[ID_VIP: 8106] **PROVINCIA DI SASSARI (comuni di Porto Torres e Sassari) - Progetto dell'Impianto agro-fotovoltaico "PORTO TORRES 1" da 59.276,55 kWp (40.000 Kw in immissione) e relative opere connesse ed infrastrutturali indispensabili – PROGETTO DEFINITIVO.**

Proponente: HWF S.r.l.

Parere tecnico istruttorio della Soprintendenza speciale per il PNRR.

Figura 3: Fascia di mitigazione di tipo B (olivo cipressino su doppio filare)

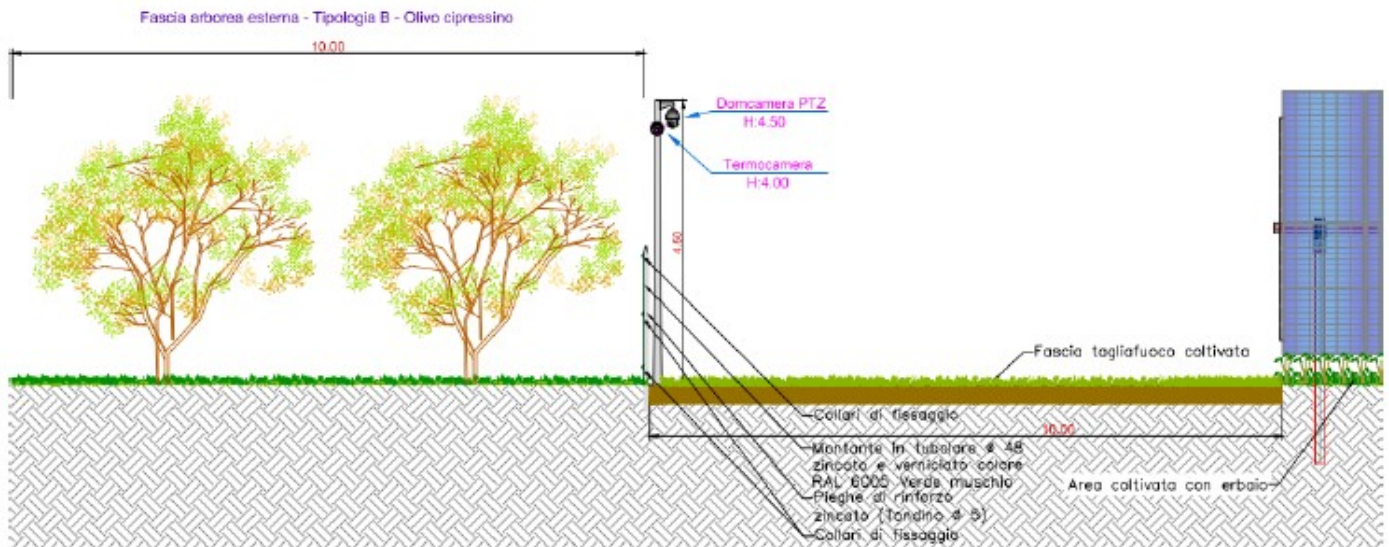
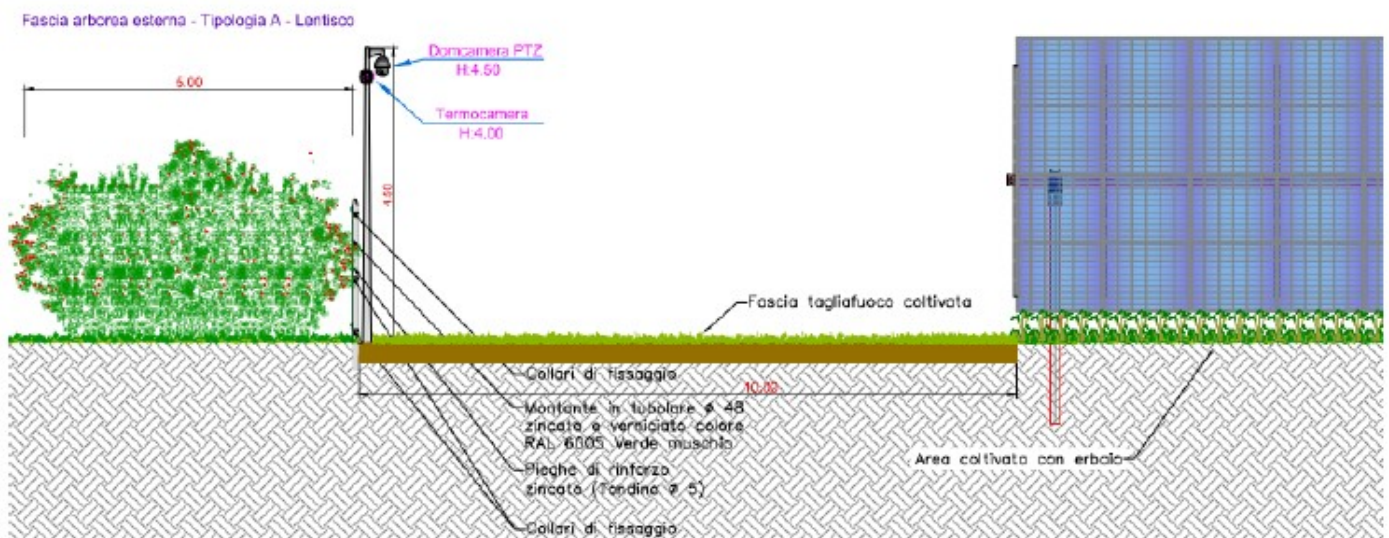
CONSIDERATO che le opere indicate come necessarie per la prevenzione antincendio delle aree agricole dal Servizio Territoriale Ispettorato Ripartimentale e del CFVA di Sassari della Regione Autonoma della Sardegna, con il contributo istruttorio nota prot. n. 53539 del 28/09/2023, comporterebbero l'ulteriore sottrazione di suolo alle attività agricole primarie identificate nello strumento urbanistico comunale vigente, costituendosi le richieste fasce parafuoco come un ulteriore impatto negativo per la tutela e conservazione delle medesime aree nel loro attuale stato agricolo ed oggetto delle previsioni e prescrizioni di tutela del Piano paesaggistico regionale (v. osservazioni del 07/10/2023 della Regione Autonoma della Sardegna sopra citate: "... 2.4 in relazione alle misure di prevenzione del rischio incendi, in un'area caratterizzata da forte vulnerabilità, come dimostrano i numerosi eventi degli ultimi anni, si dovrà tenere conto, anche in merito al posizionamento di siepi perimetrali e filari alberati, delle indicazioni fornite dal Servizio Ispettorato Ripartimentale e del C.F.V.A. di Sassari che con nota prot. n. 53539 del 28.09.2022 (prot. D.G.A. n. 24607 di pari data) «al fine di proteggere l'impianto da incendi di vegetazione e per prevenire pericoli di incendio boschivo provocabili dallo stesso campo fotovoltaico, si ritiene necessario realizzare delle fasce parafuoco di larghezza pari a 10 m lungo il perimetro dell'area interessata dall'impianto, in analogia a quanto previsto dalle Prescrizioni Regionali AIB per fabbricati rurali e depositi di materiale infiammabile» ...", per questo dovendosi rimandare all'art. 18, comma 2, dell'Allegato alla Delib.G.R. n. 17/53 del 04/05/2023, recante *Prescrizioni di contrasto alle azioni determinanti, anche solo potenzialmente, l'innescio di incendi boschivi ai sensi dell'art. 3, comma 3, della Legge 21 novembre 2000, n. 353 e ss.mm.ii. e della legge regionale n. 8 del 27 aprile 2016*, ove si afferma per i richiamati depositi di materiale infiammabile che le stesse fasce devono essere "libere da qualsiasi materiale infiammabile o combustibile", quindi inerte da tale punto di vista, come invece non sembrano paragonabili le fasce

coltivate previste dal Proponente – v. figg. 3 e 4 del paragrafo 2.8 risposta n.° 3.2 del documento integrativo *Risposta alla richiesta di integrazioni formulate dalla Commissione Tecnica Specialistica PNRR-PNIEC, dal MiC e dalla Regione Sardegna*, p. 32):
